② 〈仕様変更〉

| 商品名 | 対象品番 | 2024.4カタログ 掲載ページ |
|----------|-----------------------------|---------------------|
| ピッキングステー | G-16WP-BK (セット品番 GA-16S-BK) | P20 |

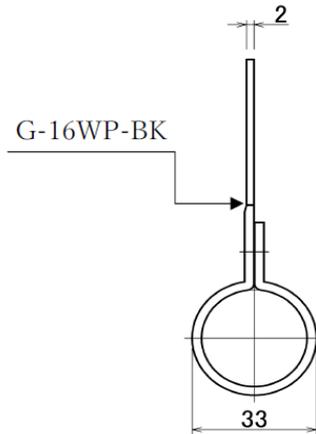
〈仕様変更内容〉

板厚の変更
